# 日本原燃株式会社 再処理事業所の再処理事業 変更許可申請(共用)及び廃棄物管理事業変更許 可申請に係る指摘事項への回答

令和3年6月1日

日本原燃株式会社

# 指摘事項に対する回答

#### 再処理施設の保管廃棄量推移

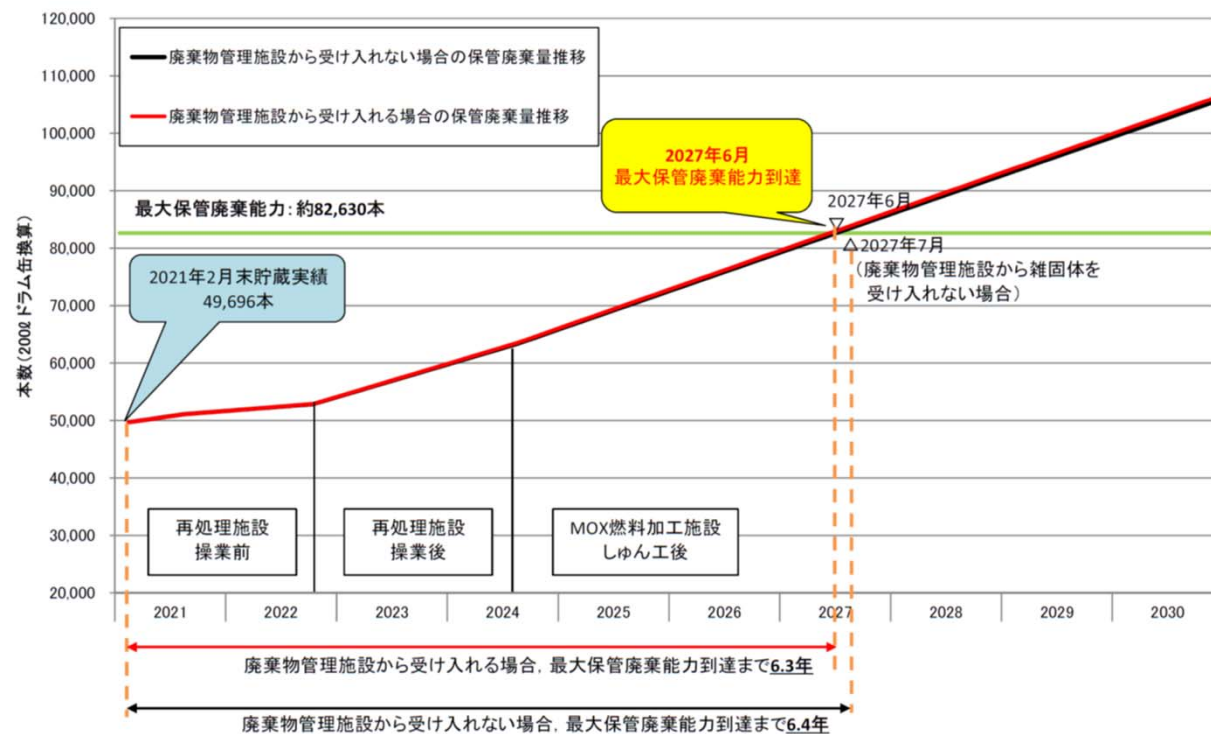
1. 廃棄物管理施設の規則適合性に関する整理	
<p>廃棄物管理施設の規則適合性において、主たる設備である再処理施設の適合をもって廃棄物管理施設の適合を説明しているが、廃棄物管理施設の要求事項に照らした必要な設備等(例:監視設備等)の適合性についての説明が十分ではない。</p> <p>廃棄物管理施設の要求事項に照らして必要な設備や運用は何かを明確にし、その上で、共用しない設備であれば、主たる設備である再処理施設の設備を運用で使用する等の適合性を繋ぐための説明をすること。</p>	P3
2. 第1貯蔵系を共用とした理由	
<p>しゅん工している固体廃棄物の廃棄施設はF施設低レベル廃棄物貯蔵系と第1貯蔵系であるが、第1貯蔵系のみを共用する理由を明確にすること。</p> <p>具体的な説明ロジックとしては、以下4点で整理すること。</p> <ul style="list-style-type: none"><li>・再処理構内にある固体廃棄物貯蔵設備の全体像</li><li>・上記の内しゅん工している設備はどれか</li><li>・本変更で廃棄するために共用するものはどれか</li><li>・なぜ、その範囲を共用するのか</li></ul>	P7
3. 最大保管廃棄能力到達期間の再評価	
<p>第2低レベル廃棄物貯蔵系の最大保管廃棄能力到達期間の評価において、既許可では再処理量800t固定を条件としていたが、今回、再処理量が推移していく条件に修正するのであればその妥当性の審査が必要となる。また、今回の申請で予定再処理量を未定としていることを受けると、最大保管廃棄能力到達期間の評価の方で、再処理量を制限していることにもなり兼ねない。最大保管廃棄能力到達期間はリジットな値で審査していないことも踏まえ、再処理量の条件を見直すのか検討すること。</p>	P8

最大保管廃棄能力到達までの期間を評価するにあたり、再処理量見合いで評価していた条件を、従来の評価条件である再処理量800t固定の条件として再評価した。

再評価の結果, 再処理施設から発生する低レベル固体廃棄物並びにMOX燃料加工施設及び廃棄物管理施設から発生する雑固体の保管廃棄を考慮した場合, 再処理施設の最大保管廃棄能力到達までの期間は, 6.3年となる。

これは, 廃棄物管理施設から発生する雑固体を保管廃棄しない場合の6.4年と比較しても同程度の期間(差異1箇月)であり, 必要な容量が確保できることを確認した。
